SERVICE INFORMATION NO. SI 42-043

Thielert TM TAE 125-0016 Rev 1 for
Engine – Adaptor Catch Tank
ATA-Code: 72-00

Technische Mitteilung Nr. / Datum: TM TAE 125-0016, Revision 1 / 15.06.2007
Service Bulletin No. / Date TM TAE 125-0016, Revision 1 / June 15, 2007

Betrifft: Adapter Catchtank
Subject: Adaptor Catchtank

Bild 1 Schlauchleitung Catchtank – Kombipumpe /
Fig. 1 Hose Catchtank – Dual Stage Pump

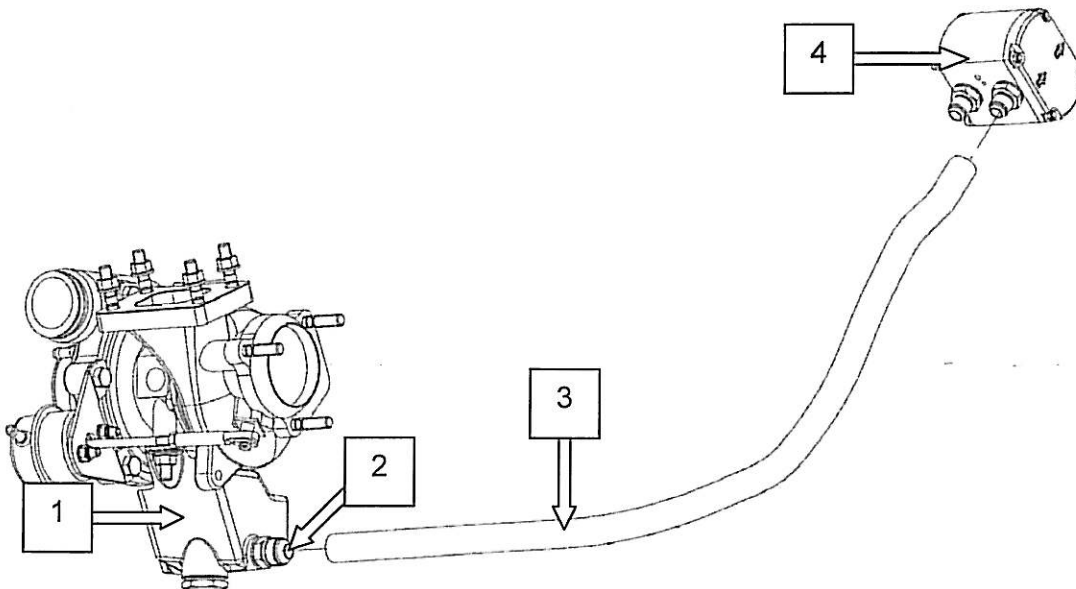
- Detach the hose or aluminum pipe catchtank – dual stage pump at the catchtank. See Fig. 1 and Fig. 2.*

- Demount adaptor and washer of the catchtank. See Fig. 1 and Fig. 2.*

3. Mount the filter adaptor P/N 02-7240-03118R1 or P/N 02-7240-03122R1 with its washer P/N 02-7240-03422R2 to the catchtank using Loctite 243 (blue, medium strength). See Fig. 1 and Fig. 2.

Tightening torque:

25 Nm

4. Attach hose or aluminum pipe to the catchtank.

Tightening torque:

20 Nm
